Aktionsgemeinschaft Gleisdreieck e.V.

Bebauungsplan VI 140 cab Urbane Mitte Süd

Einspruch zum B-Plan VI – 140 cab.

Ergänzung unserer Stellungnahme zum B-Plan-Entwurf VI - 140 cab

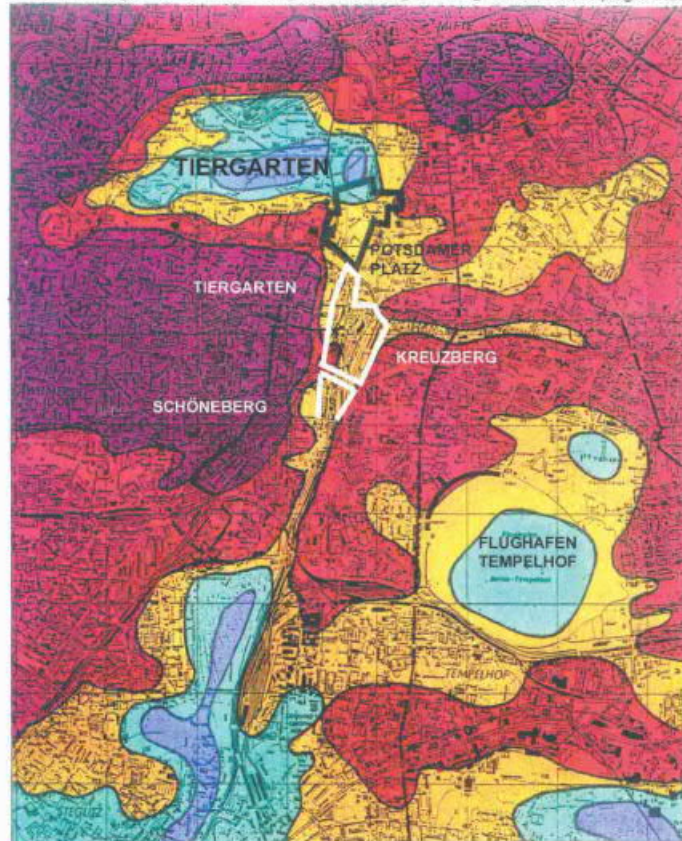
Wie können hier ein 5-geschossiges und ein 15-geschossiges Gebäude zulässig sein?

Die Definition von Außenbereich im § 35 BauGB besagt, dass diese Flächen aus landwirtschaftlichen und / oder Waldflächen bestehen. Darin können nur entsprechende Gebäude errichten, die diesen Nutzungen dienen. Der vorgelegte B-Plan setzt sich generös darüber hinweg und sieht Gewerbe- und Bürogebäude von 25 und 49 m Höhe vor, die im Außenbereich nicht zulässig sind.

4)
Jahresmittel-
temperaturen

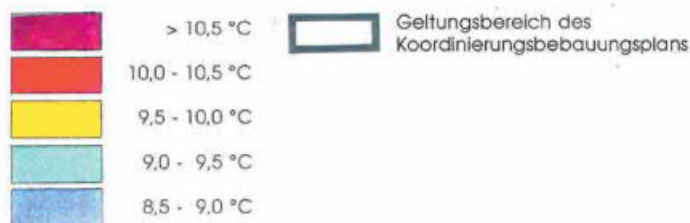
Die Zeichen der Zeit, nämlich der Ernst der Klimakrise, ist offenbar von den Planerstellern noch nicht erkannt worden. Sonst könnten sie nicht wie in vergangenen Zeiten Flächen zu fast 100% versiegeln. Diese Flächen tragen zur Erhitzung der Erde wie auch der Gebäudeoberflächen enorm bei, die auch nicht durch eine spärliche Begrünung einzelner Teilflächen (nur 15%) verhindert werden kann. (siehe dazu die folgende Grafik, die die Erhitzung der Jahresdurchschnittstemperatur durch die Bebauung am Potsdamer Platz darstellt und die Verbindung zweier Wärmeinseln zur Folge hat, weil die Bebauung die Durchlüftung bzw. die Kaltluftdurchströmung verhindert.)

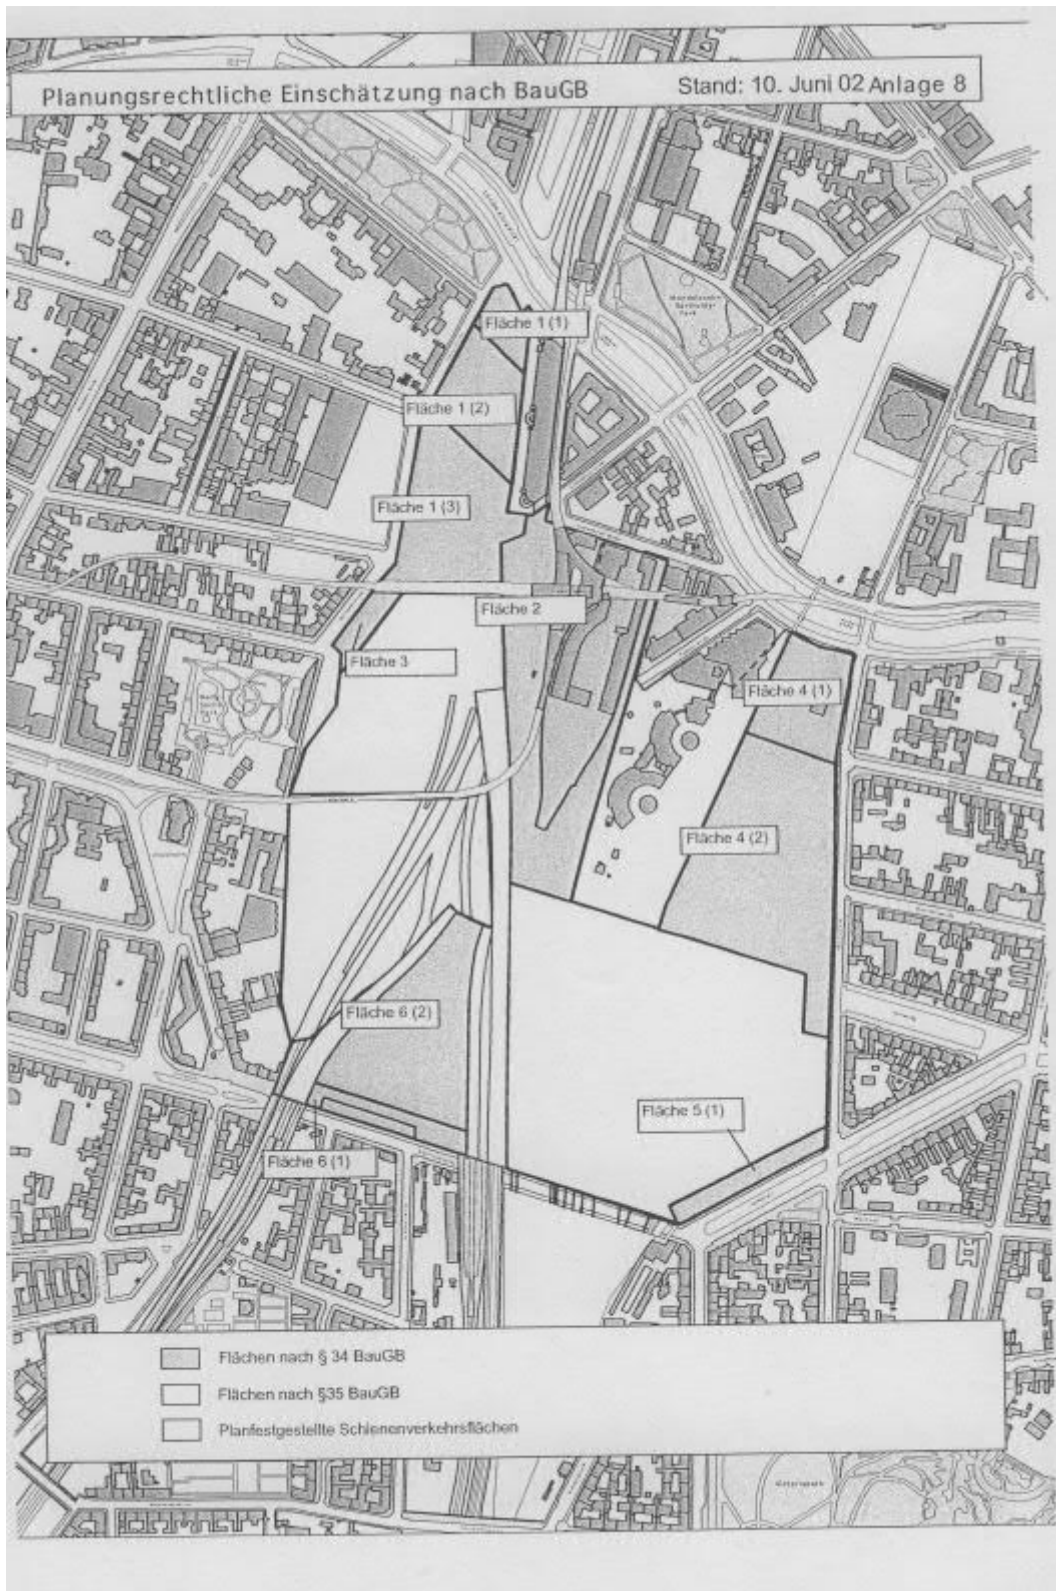
Hier setzt der Investor auf eine nicht hergeleitete Legalität seiner Bebauungswünsche. Diese ist nicht nachvollziehbar. Mit welcher Unverfrorenheit will er denn die vorhandenen Landmarken durch seine eigenen ersetzen, wenn diese selbst keine Denkmäler sind? Woher soll die Legalität kommen?
